D O D A T E K Č . 1 K E S M L O U V Ě O D Í L O

Rekonstrukce silnice II/155 Vrcov – Borovany

Stavba: Rekonstrukce silnice III/155 Vrcov - Borovany

Objekt: SO 101 Průtah Vrcov, Borovany

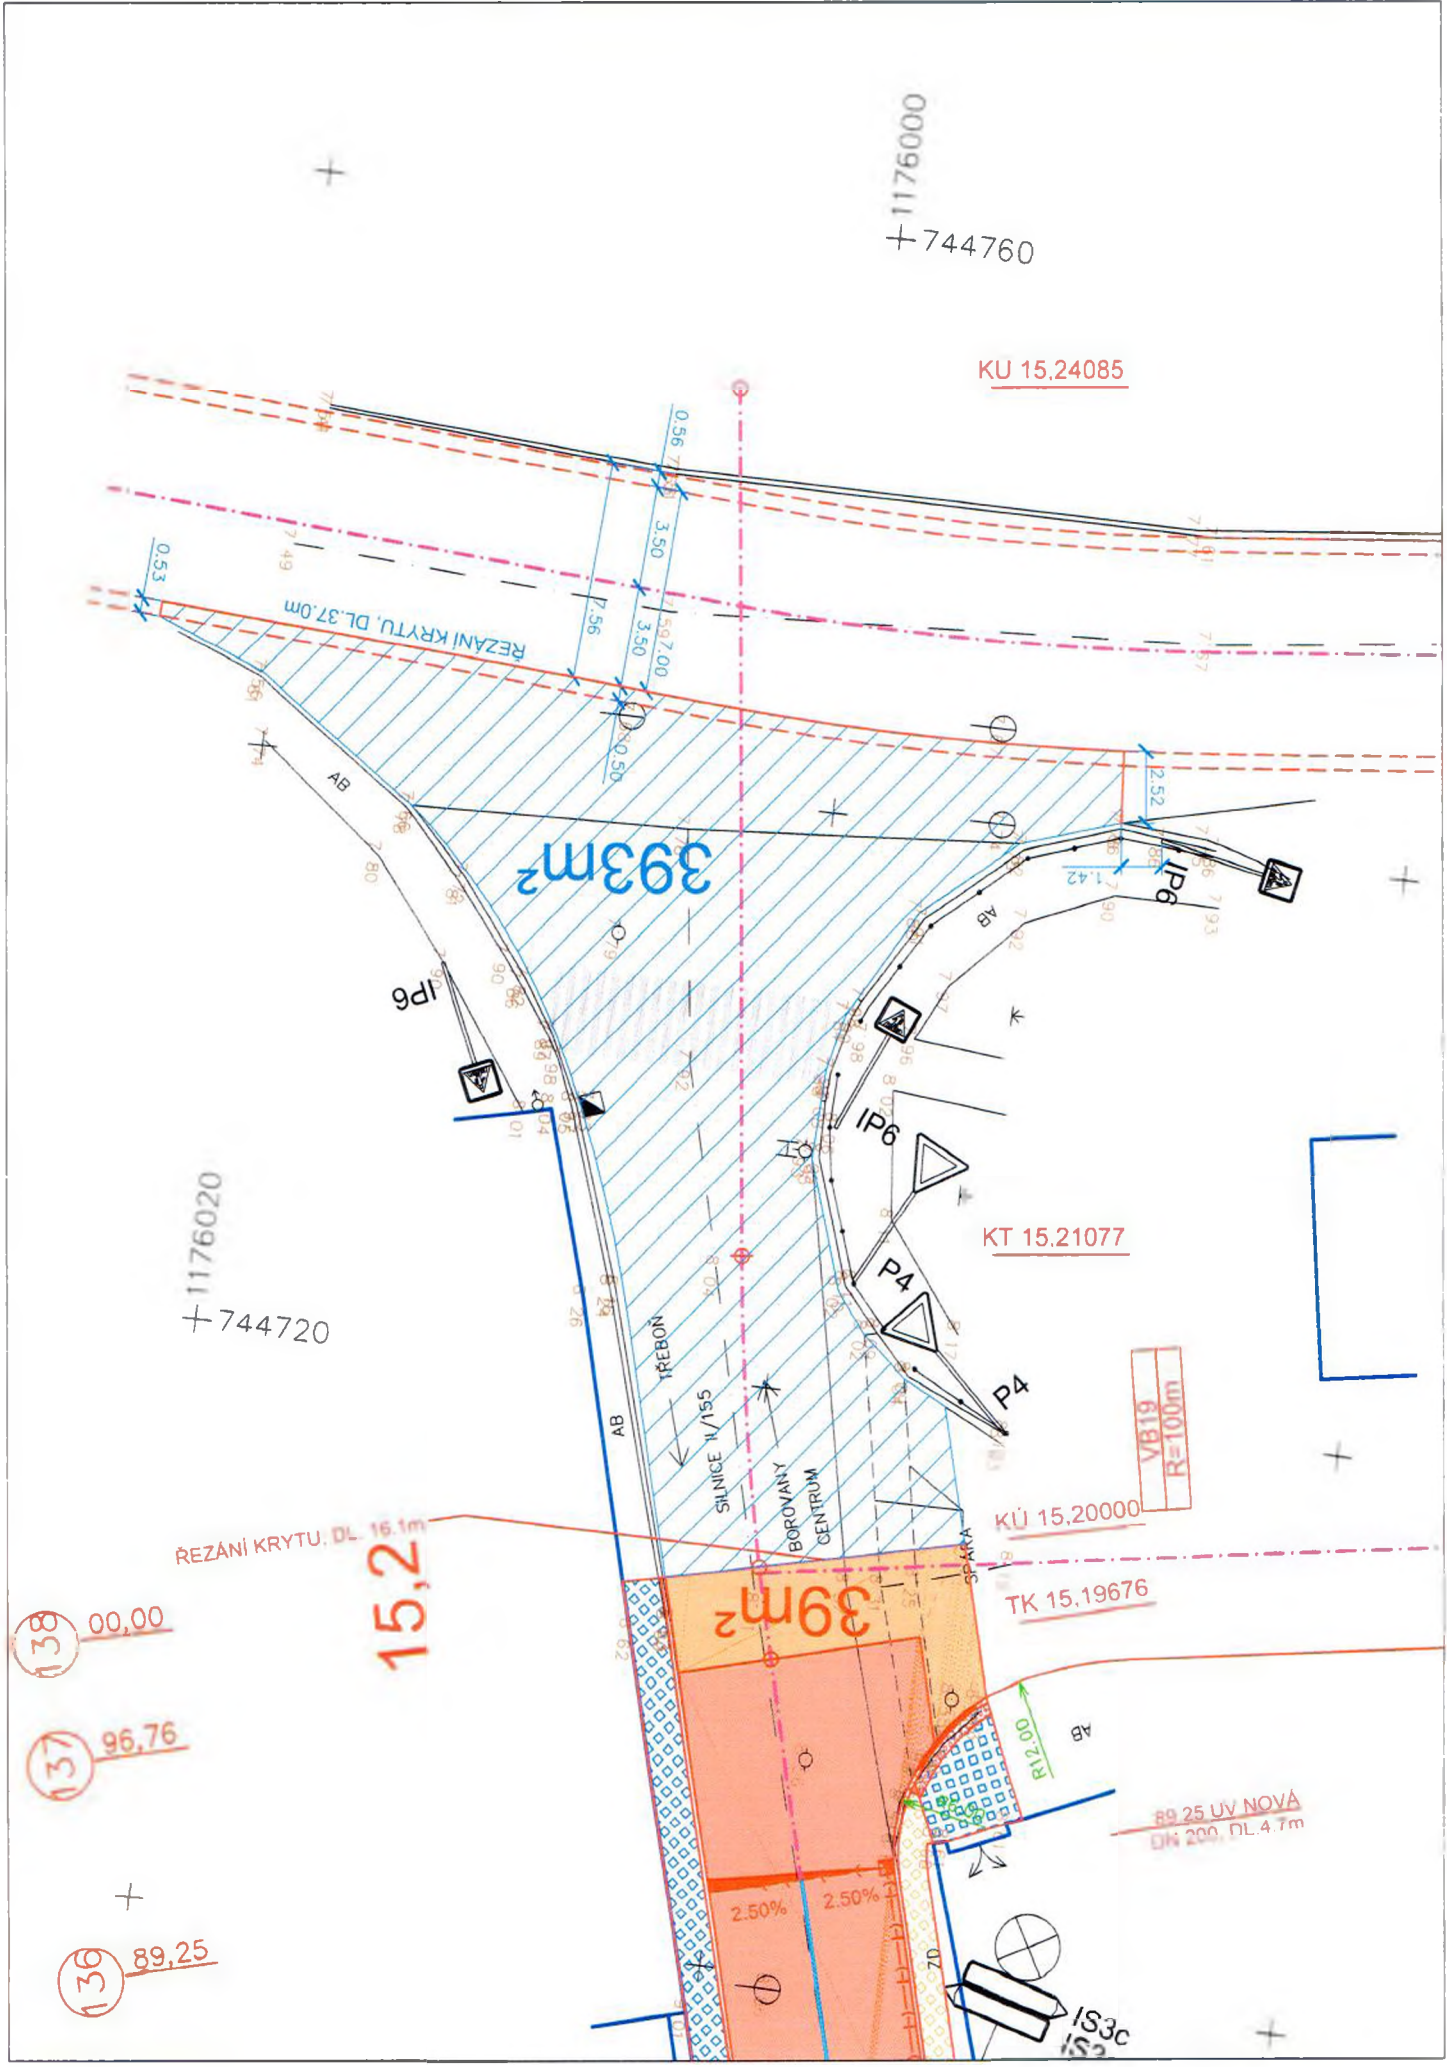
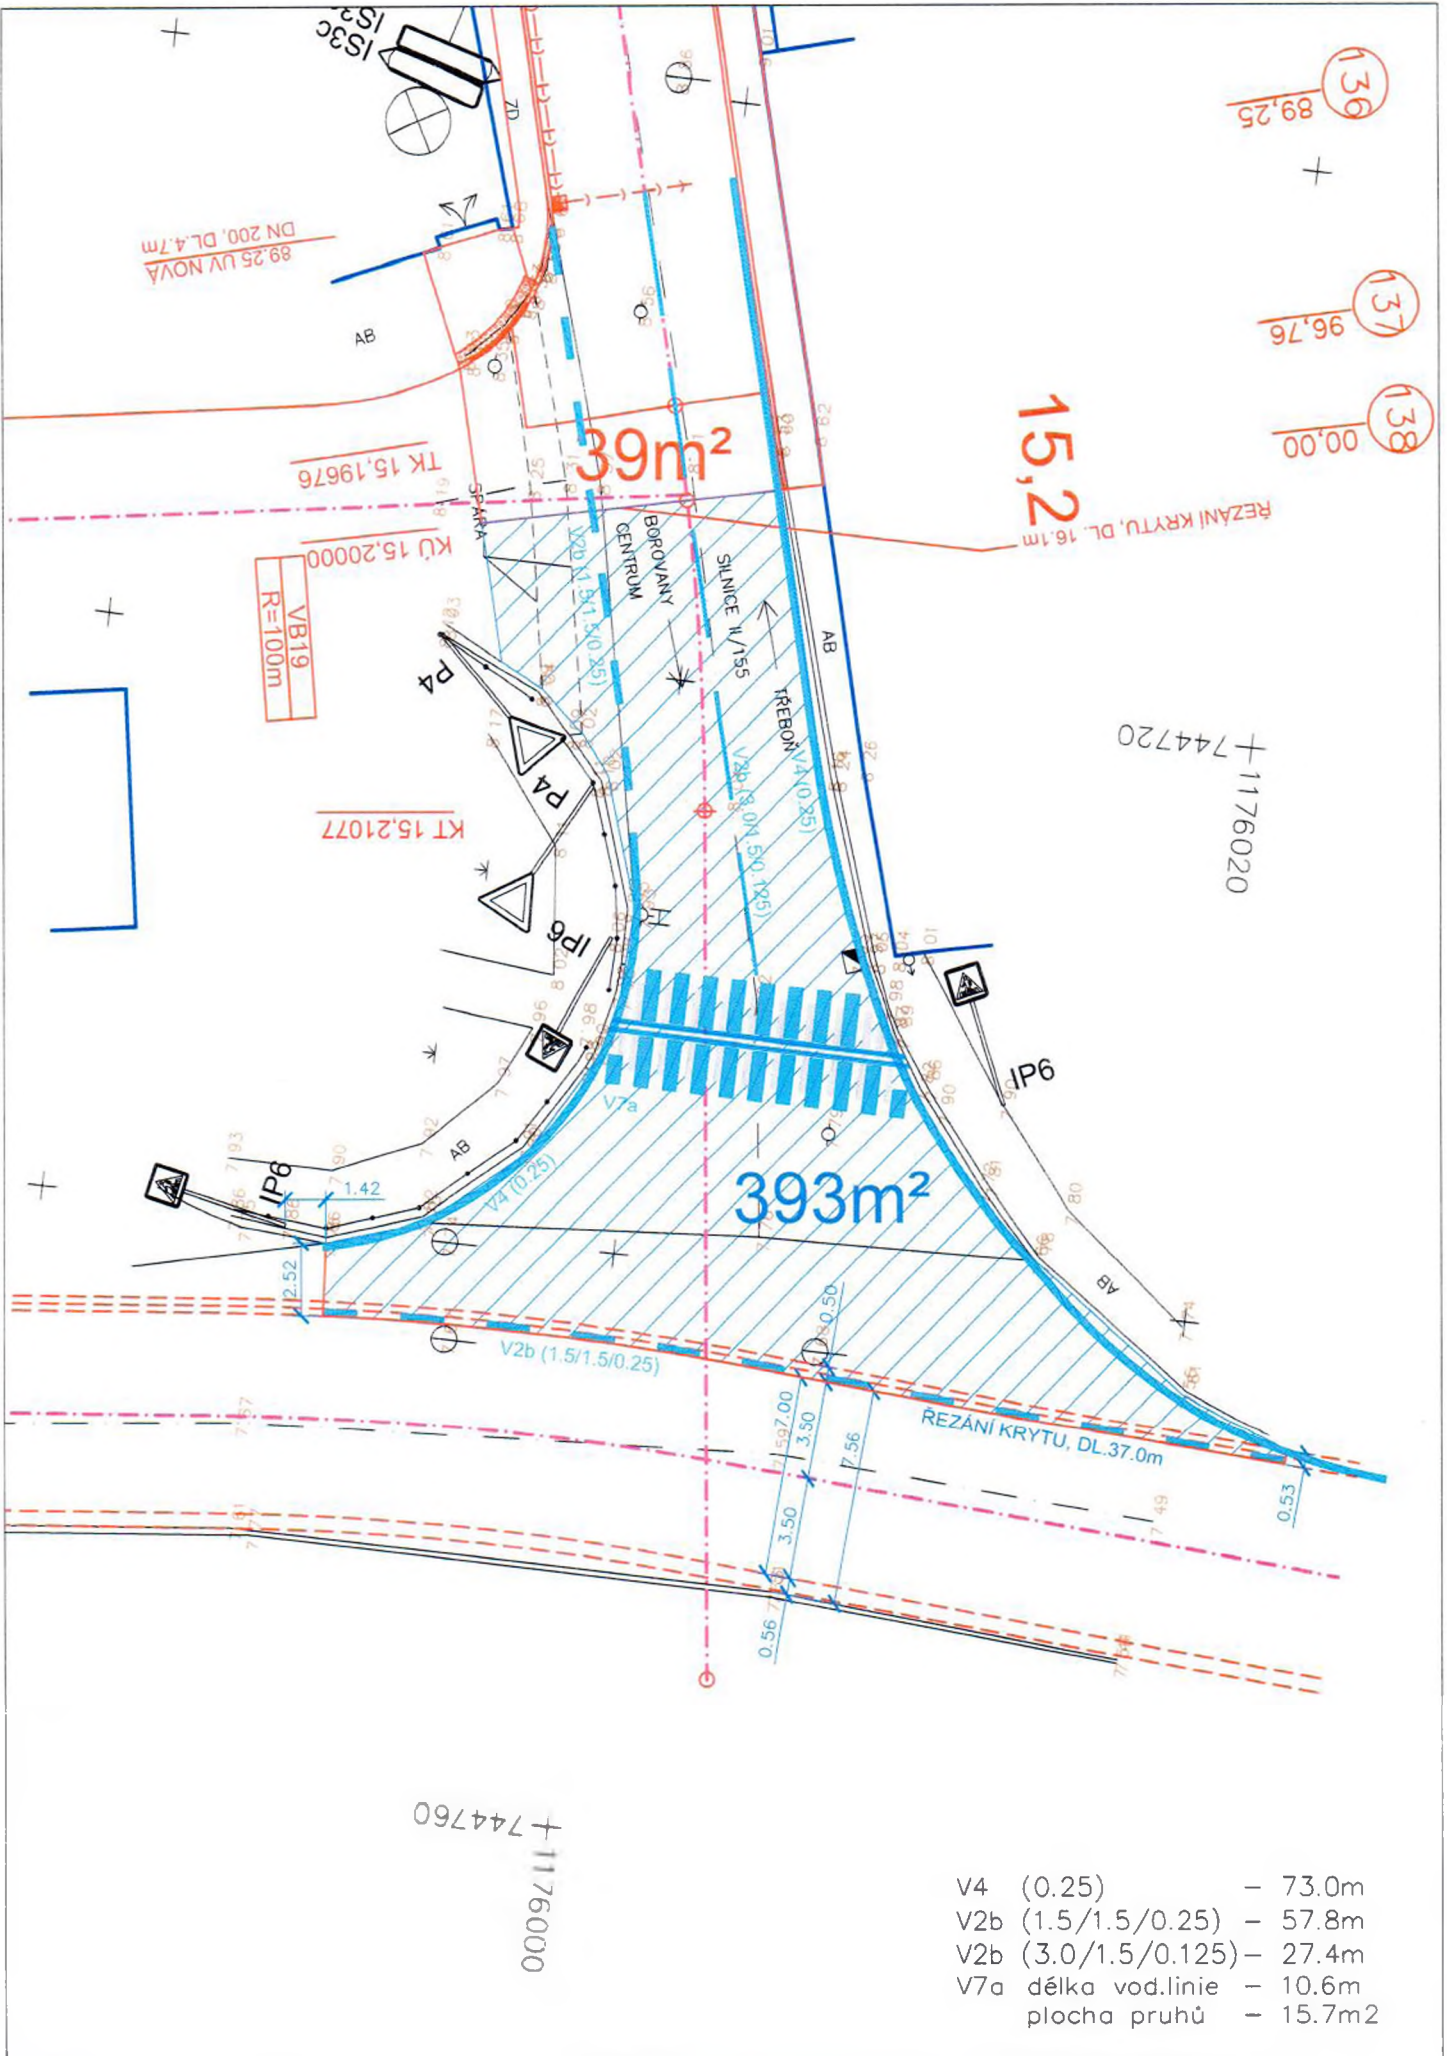
Ve stavebním objektu SO 101 Průtah Vrcov, Borovany dochází ke změně výměr u položek souvisejících s úpravou křižovatky od km 15.19676 až po napojení na stávající komunikaci II/157. Zadávací dokumentace uvažovala v návrhu úpravy křižovatky pouze s pokládkou asfaltových směsí v místě nové přeložky kanalizace. Z důvodu neočekávaného vedení stávajícího vodovodu bylo nutné provést jeho přeložku a tím pádem došlo k rozsáhlejšímu zásahu do úpravy křižovatky. Proto došlo k novému návrhu - frézování tl. 4cm v celém rozsahu křižovatky, pokládka asfaltového betonu pro obrusné vrstvy, nové vodorovné dopravní značení.

1. frézování tl. 4cm v celém rozsahu křižovatky

Projektová dokumentace řešila rekonstrukci silnice II/155 na základě požadavku MěÚ Borovany pouze po okraj náměstí, protože na plochu náměstí má město zpracovanou projektovou dokumentaci a bude řešeno samostatnou stavbou. Dle sdělení MěÚ je projekt úpravy náměstí odložen. Dle zadávací dokumentace bylo uvažováno s pokládkou asfaltových směsí pouze v místě nové kanalizace. Z důvodu neočekávaného vedení stavajícího vodovodu bylo nutně provést jeho přeložku a tím pádem došlo k rozsáhlejšímu zásahu do úpravy křižovatky. Z těchto důvodů bylo nově navrženo provést frézování v tl.4cm v celém rozsahu křižovatky a položení nové obrusné vrstvy a nového vodorovného dopravního značení.

V rámci výše uvedené stavby měl být v místě mezi autobusovým nádražím a napojením na silnici II/157 proveden nový povrch pouze v místě nové kanalizace. Stávající kanalizační řad byl v těchto místech zastižen v jiné poloze, než bylo uvažováno. Kanalizační řad byl současně zastižen ve velmi špatném technickém stavu a musel být tedy přeložen. Tím došlo v rámci křižovatky silnice II/155 a II/157 k rozsáhlejším úpravám, než bylo navrhováno v PD. Na základě výše popsaného byla navržena kompletní výměna obrusné vrstvy v místě křižovatky v celkové tl. 40 mm. Současně také bude v těchto místech provedeno nové vodorovné značení.
